Informe Consolidado de Solicitud de Aclaraciones, Rectificaciones y/o Ampliaciones a la Declaración de Impacto Ambiental del Proyecto "Patio y Bodegas CYH"

Nombre del Titular : Sociedad de Transportes CYH SpA.
Nombre del Representante Legal : Martín Rodrigo Contreras Landeros
Dirección : Lote 2 Santa Marta Parcela 28, Comuna de Colina

El presente Informe Consolidado de Solicitud de Aclaraciones, Rectificaciones o Ampliaciones a la Declaración de Impacto Ambiental del proyecto "Patio y Bodegas CYH", contiene las observaciones generadas en virtud de la revisión de la Adenda.

Imagen 5: Ubicación de grupos humanos cercanos al área del proyecto.

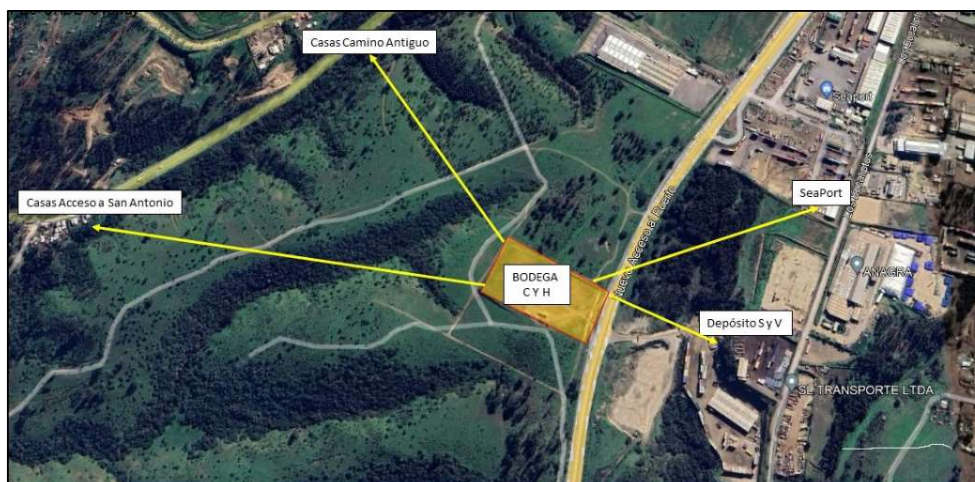
71. Los antecedentes presentados en el “Anexo antecedentes art 11 de la Ley” no son suficientes para descartar impactos a los sistemas de vida y costumbres de los grupos humanos presentes en el territorio, por lo que, se solicita al titular incorporar el informe de Medio Humano con la caracterización de los grupos humanos que se encuentran alrededor del área de emplazamiento del proyecto, los cuales corresponderían a las viviendas anexas al Camino antiguo a San Antonio.

Imagen 6: Ubicación de quebradas respecto del área del proyecto.

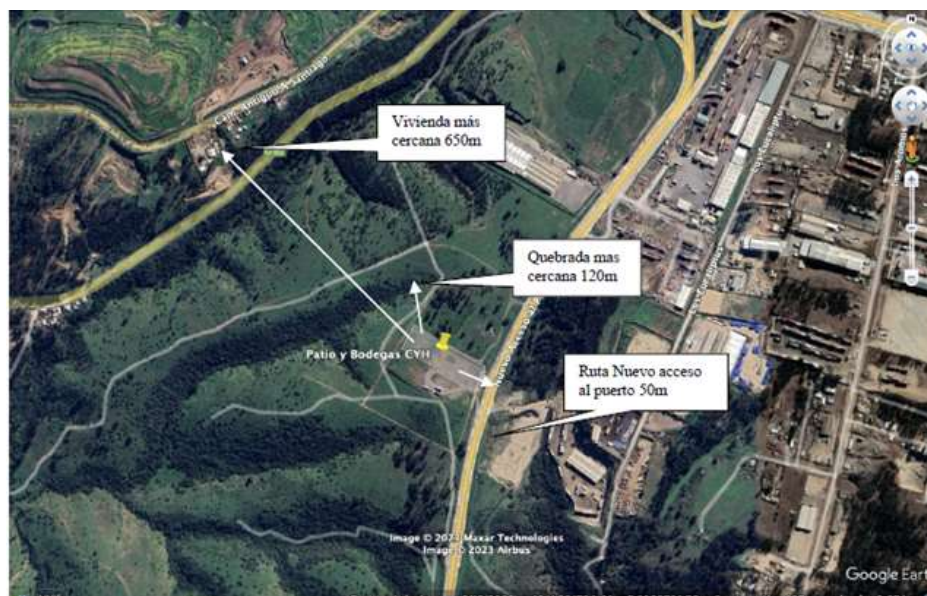
Sumado a lo anterior, en la figura N°4 de la DIA se reconoce una quebrada a 120 metros del deslinde del proyecto:
